AMENAGEMENT DE LA ZAC "ECOQUARTIER MITHRA"

Mémoire en réponse à l'avis de la MRAe

Avril 2025

Séquence d'aménagement n°1 au droit du chemin de Vacaresse

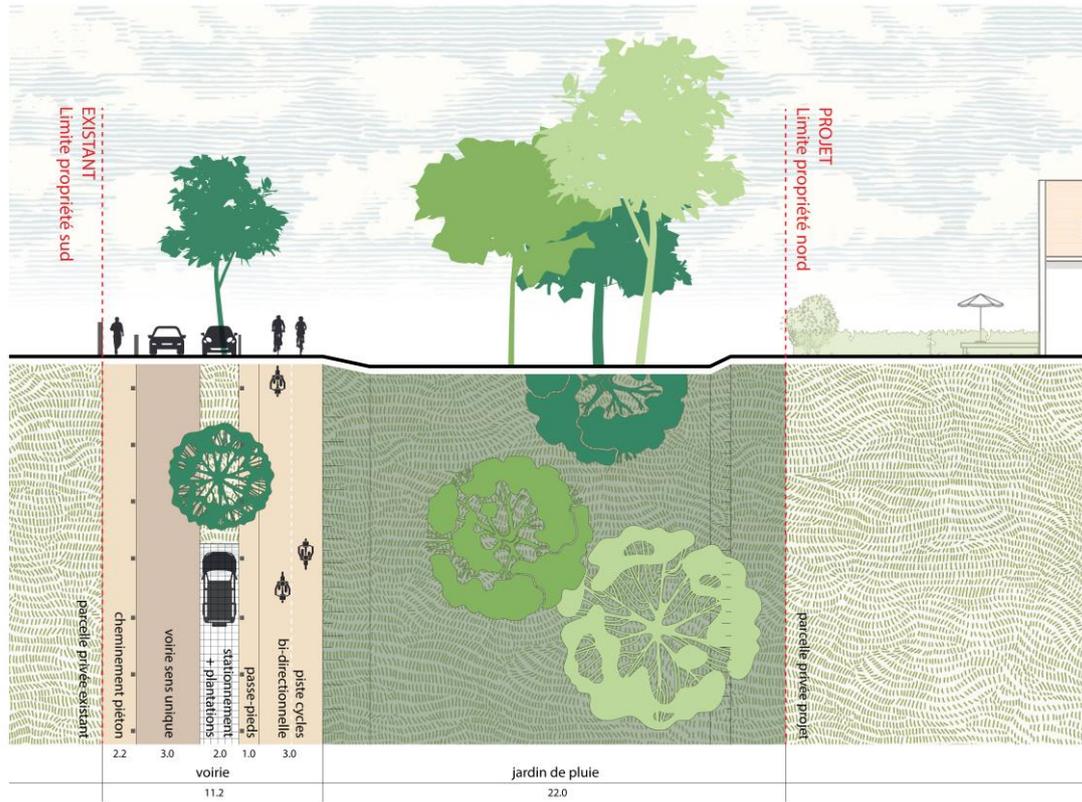
Elle recommande de détailler les différents aménagements prévus sur la surface totale du projet de 19,29 ha.

- Séquence 1 : Pas de contrainte liée à la zone humide donc **possibilité d'élargir le profil**. Elargissement permettant l'intégration de **11 places de stationnement**, de **plantations d'arbres** et d'une **piste cyclable** bidirectionnelle. **Trottoir piéton** en limite avec les parcelles existantes.

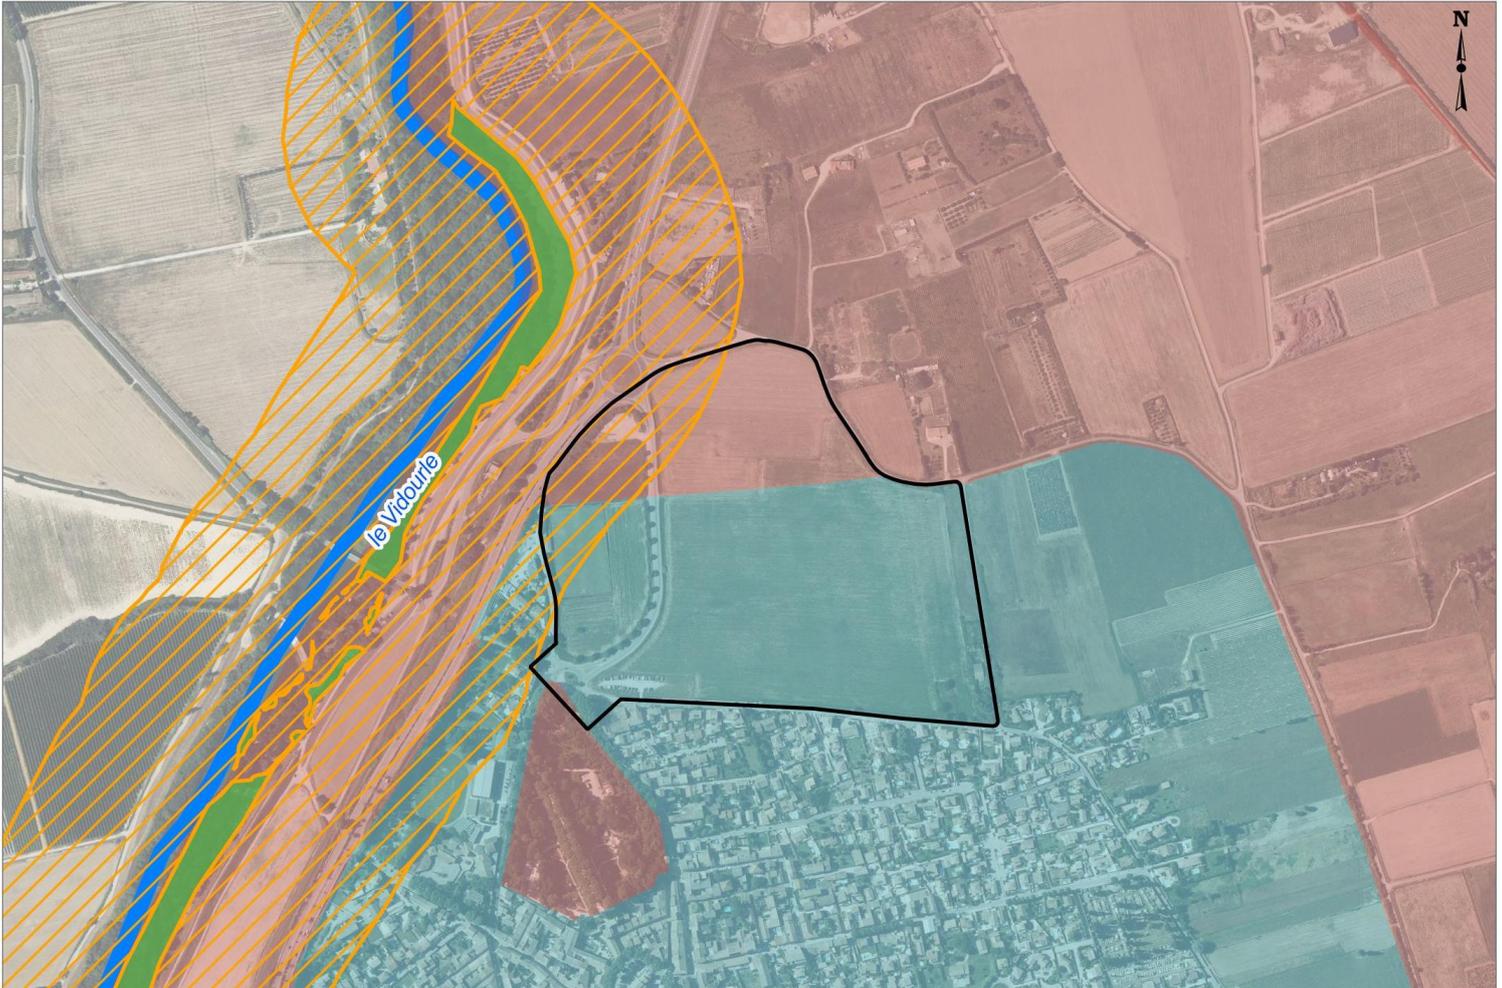
Aucune mesure de compensation ne figure dans le rapport, alors qu'elles sont obligatoires. En effet, le secteur est un habitat de chasse des chiroptères, d'oiseaux protégés et fait partie de l'habitat d'hivernage de l'Outarde canepetière, espèces particulièrement sensibles au dérangement.

- **Une absence d'impacts résiduels directs significatifs** sur les habitats de chasse des chiroptères et d'espèces d'oiseaux protégés ;
- **Une absence d'impacts résiduels directs et indirects significatifs sur l'Outarde canepetière en hivernage**, en se basant notamment sur les données fournies par le SINP Occitanie qui indiquent – en plus des observations au cours de cette étude – **une absence probable d'individus en hivernage dans un périmètre de 500 m autour de la zone d'implantation du projet**. Et ce même si le zonage du PNA Outarde canepetière inclut la zone d'implantation du projet dans l'habitat d'hivernage de cette espèce.

Toutefois, afin de prendre en compte de possibles données relatives à l'Outarde canepetière en hivernage qui n'auraient pas été enregistrées dans le SINP Occitanie et qui mentionneraient une fréquentation des abords de la zone d'implantation du projet en période d'hivernage, il conviendra de **réaliser une mise à jour des ressources bibliographiques**. Par exemple, **le CoGard – structure animatrice du PNA Outarde canepetière dans le Gard – sera sollicitée** afin qu'elle mette à jour les données publiques ou qu'elle transmette son analyse de la fréquentation de l'espèce dans le territoire communal d'après ses propres données.

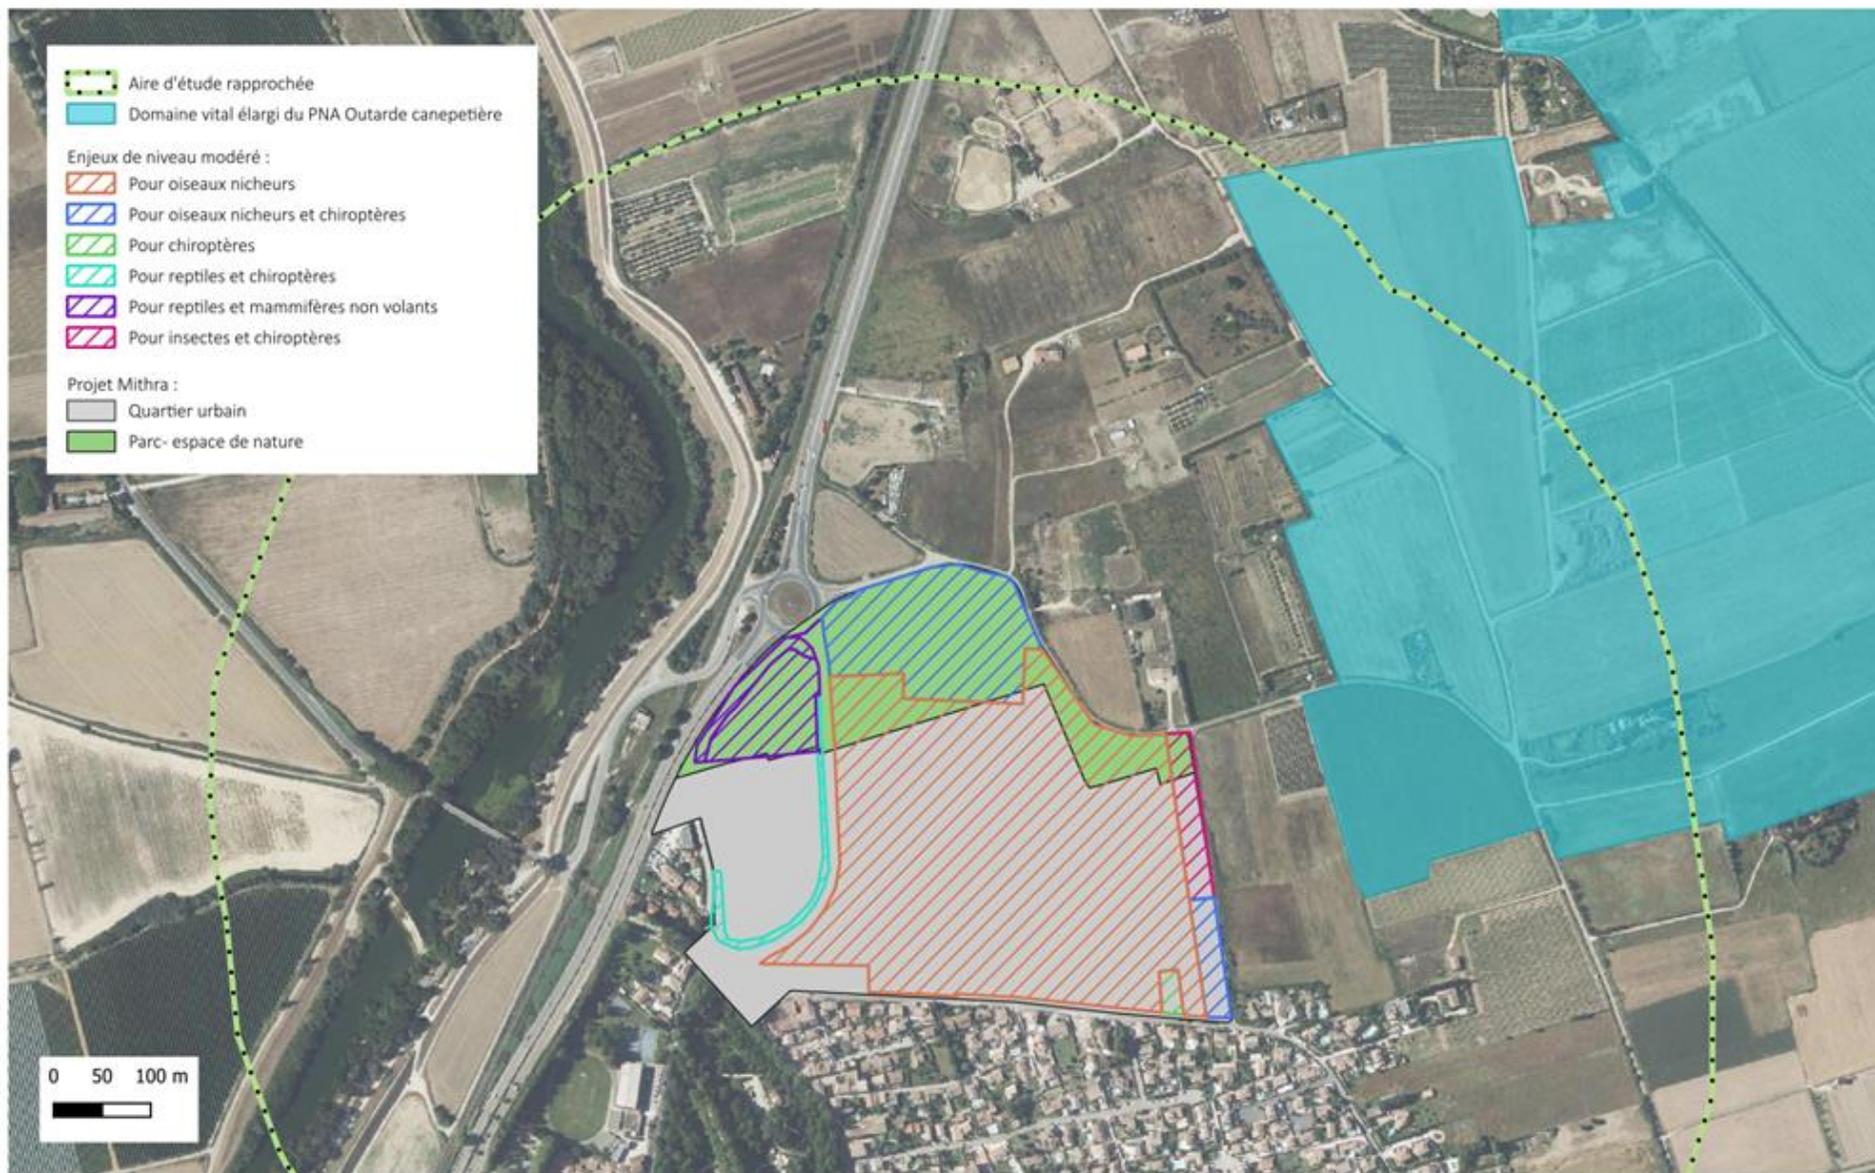
Le rapport doit ajouter une carte synthétique des enjeux cumulés de biodiversité qui tienne compte de tous les inventaires y compris dans le périmètre immédiat et élargi du projet.

La carte en page suivante présente **les enjeux cumulés de biodiversité, de niveau modéré à fort**, en s'appuyant sur les données des inventaires réalisés au sein de de la zone d'implantation potentielle du projet ainsi que **dans l'aire d'étude rapprochée**, correspondant à une bande tampon de 500 m autour de la zone d'implantation potentielle du projet.

Vue depuis le Sud de la RD979

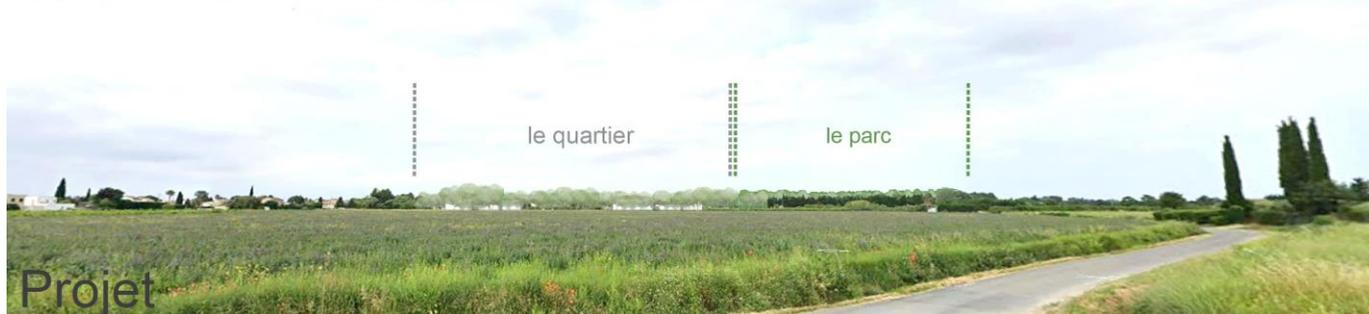
Par ailleurs, le projet s'implante en entrée de bourg dans un secteur de plaine avec des vues dégagées et lointaines. Même si l'intégration paysagère de l'habitat semble a priori bien prise en compte par la réalisation du parc urbain, l'implantation d'arbres de haute tige et de haies est en rupture avec le paysage historique actuel. Une analyse de co-visibilités à partir de photomontages est indispensable pour montrer l'impact du projet depuis les points de vue environnants.

Aucune perception possible du projet en arrivant par le Sud de la RD979. Une haie mixte de peupliers, cyprès et tamaris bouchant les vues.

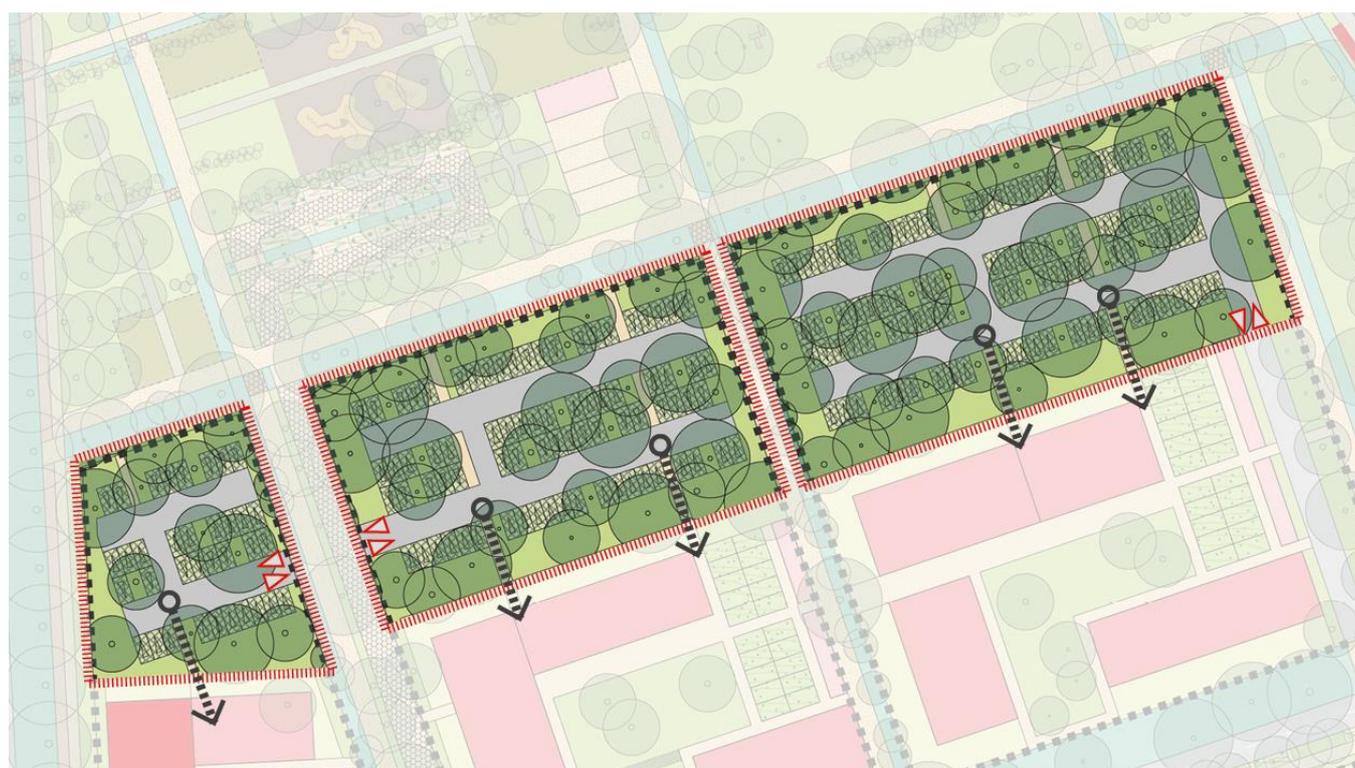
L'intégration paysagère des 837 places de stationnement devra également faire l'objet d'une étude précise.

- Le projet propose d'ores et déjà un travail relativement poussé pour **garantir le caractère paysager des poches de stationnement des lots privés.**
- En effet, **plus d'un tiers des surfaces en cœur d'îlot sera réservé aux plantations**, ce qui permettra de planter à minima un arbre de moyen ou grand développement pour deux places de stationnement.
- De plus, **une bande paysagère arbustive périmétrale** est prévue pour mettre à distance les poches de stationnement des jardins privatifs des logements.

- Afin de garantir le bon développement des arbres, la surface des fosses de plantation sera à minima de la valeur d'une place de stationnement, soit 12,5 m² pour un minimum de 20 m³ de fosse.
